Oggetto: Progetto di un impianto eolico composto da n. 7 aerogeneratori, ciascuno di potenza pari a 5,6MW, per potenza nominale di 39,2 MW, da realizzarsi nel Comune di Riccia (CB) e, le relative opere di connessione alla RTN, da realizzarsi nei Comuni di Cercemaggiore (CB) e Castelpagano (BN) – **ID_VIP:7323 – comunicazioni.**

OGGETTO: PROCEDURA DI VALUTAZIONE D'IMPATTO AMBIENTALE (ARTT. 7, 8 DELLA L.R. N. 21/2000 E ARTT. DA 23 A 29 DEL D. LGS. N. 152/06 E SMI)-COMPRESIVA DELLA VALUTAZIONE DI INCIDENZA AMBIENTALE RELATIVA AL PROGETTO DI UN IMPIANTO DI PRODUZIONE DI ENERGIA ELETTRICA DA FONTE EOLICA DA REALIZZARE IN LOCALITÀ MORGIA LUPARA, COLLE CASARENELLA, TOPPA DEI TEGLI, MAZZOCCA ROMANO NEL COMUNE DI RICCIA (CB), CON LE OPERE CONNESSE (CAVIDOTTO INTERRATO) CHE ATTRAVERSANO I COMUNI DI GAMBATESA E PIETRACATELLA IN PROVINCIA DI CAMPOBASSO E CASTELPAGANO IN PROVINCIA DI BENEVENTO, PROPOSTO DALLA DITTA NEW GREEN ENERGY SRL CON SEDE LEGALE ED AMMINISTRATIVA IN VIA FRANCESCO GIORDANI 30, 80122 NAPOLI - GIUDIZIO DI COMPATIBILITA' AMBIENTALE .

ISTRUTTORIA TECNICA

*Progetto per la realizzazione di un
 impianto per la produzione di energia
 elettrica da fonte eolica da 15,9 MW*

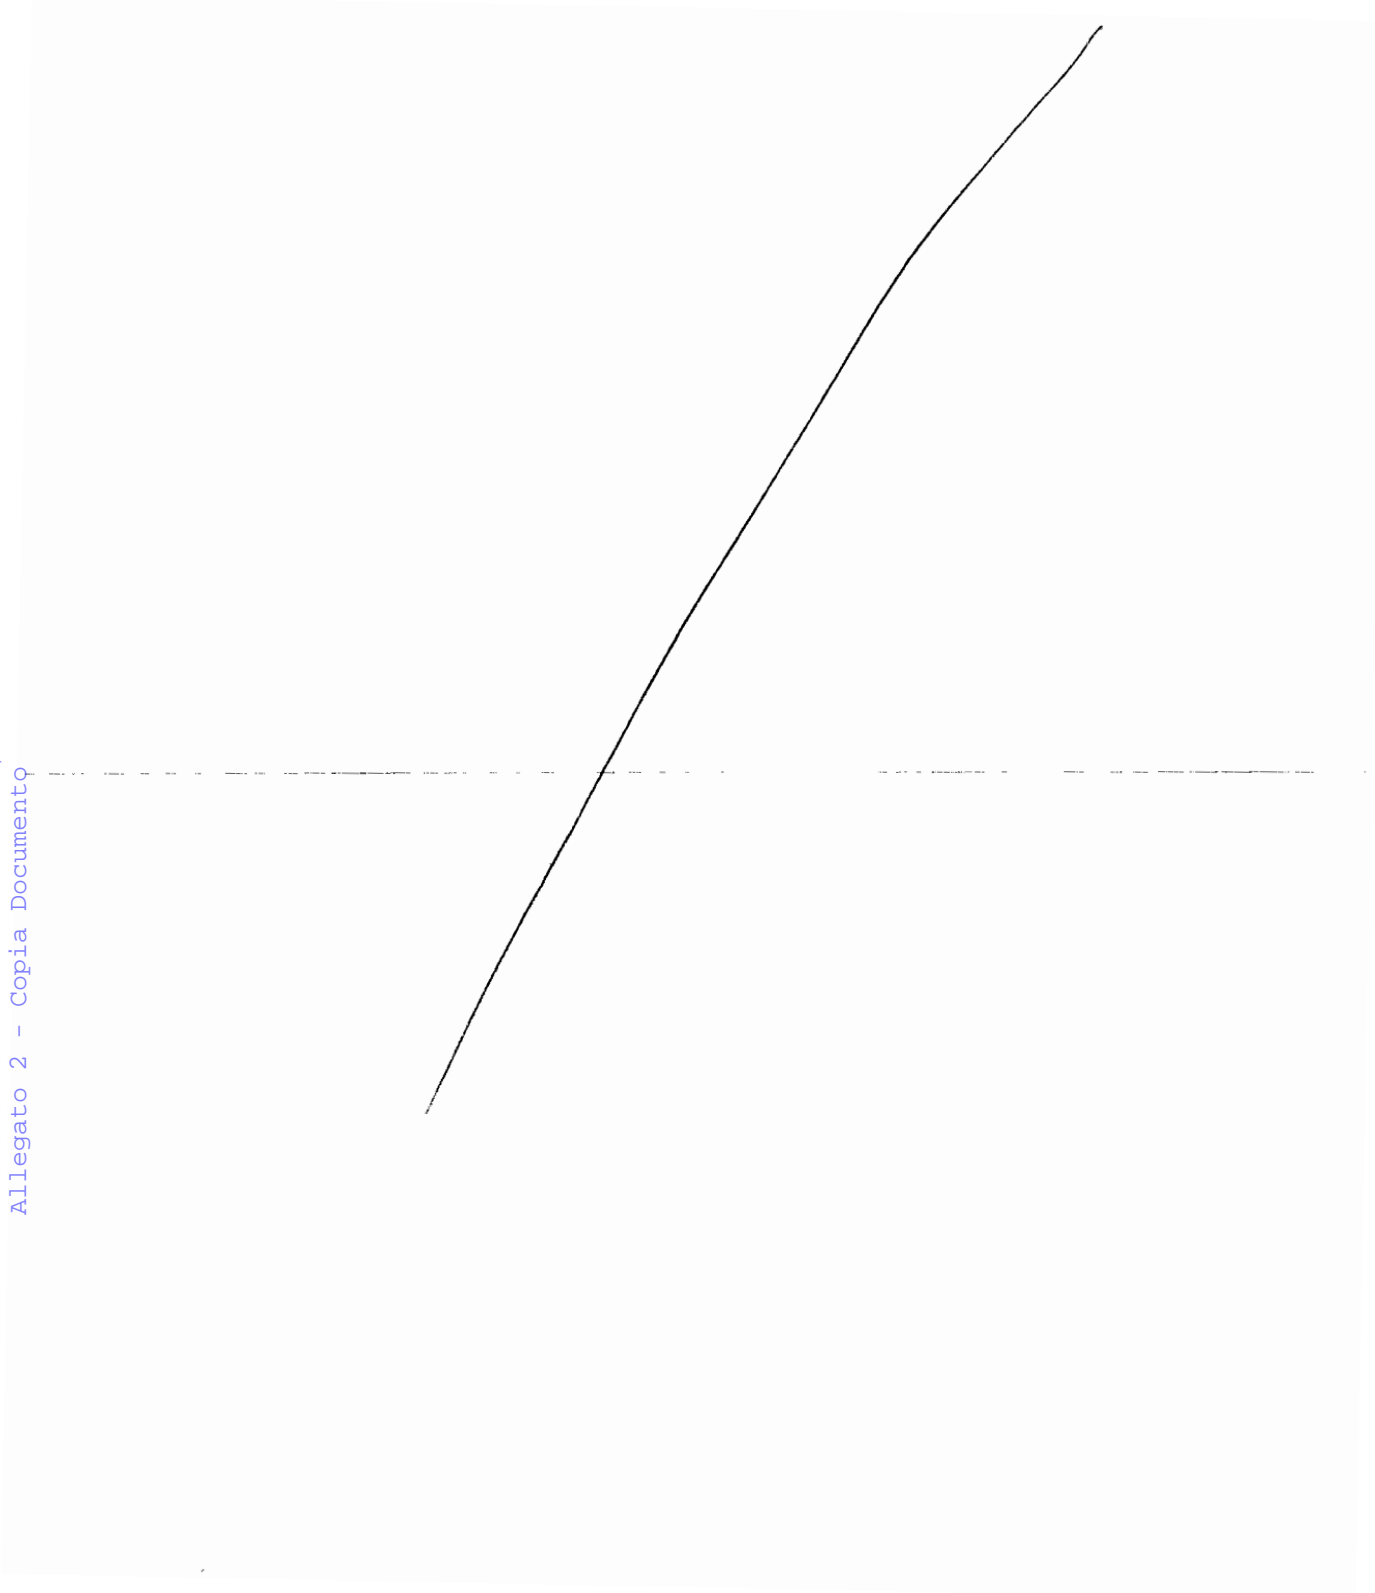
Più specificamente, dal confronto dei due layout di impianto, risulta che la torre proposta da New Green, indicata con WTG02, interferisce con quella di Sorgenia, indicata con la sigla SG06, pertanto, senza ravvisare la necessità di riproporre il progetto, New Green Molise non potrà e non dovrà realizzare l'aerogeneratore WTG02.

Ciò nonostante, a seguito di espressa richiesta della Società New Green, si chiede di valutare ugualmente la compatibilità ambientale dell'intero impianto, aerogeneratore WTG02 compreso, benché assolutamente non realizzabile allo stato attuale, poiché la Società ritiene che, se Sorgenia dovesse rinunciare o essere obbligata a rinunciare alla realizzazione parziale o totale dell'impianto, potrebbe essere vantaggioso avere già espletato le valutazioni ambientali relative all'intero impianto, senza necessità di reintegrazioni successive.

Riguardo, infine, agli altri aerogeneratori di New Green Molise, relativamente vicini a quelli di Sorgenia, si precisa che comunque appaiono rispettate le distanze minime previste dalla linea guida, pur tuttavia se dovessero rilevarsi delle interferenze New Green ha manifestato la propria disponibilità a rimuoverle.
